## Urgent Note de Matériorvigilance

**Dénomination commerciale des produits concernés:** séries ARIETTA 60 & 70

**Identifiant-FSCA:** FE0929/14

**Type d'action:** Modification de dispositif

#### Modèle de grille correct

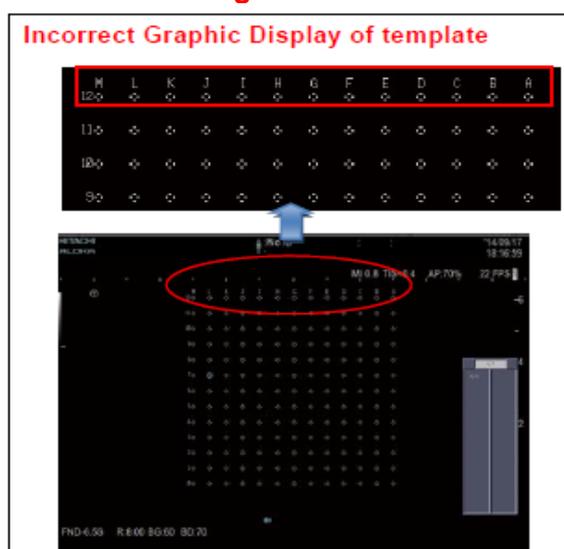
- Phénomène: Affichage incorrect du guide de brachythérapie. L'adressage de grille ( A jusqu'à M) est inversée horizontalement.
- Condition: Le phénomène se produit lorsque l'on connecte la sonde C41L47RP et que l'on active l'affichage de la grille de brachythérapie.
- Fréquence: se produit 100 % du temps dans les conditions citées ci-dessus.

Ne pas utiliser la fonction brachythérapie sur les ARIETTA 60 & 70 avec la sonde C41L47RP jusqu'à notre mise à jour logicielle.

Hitachi Aloka va fournir le correctif logiciel pour tous les produits avant la mi-octobre 2014.
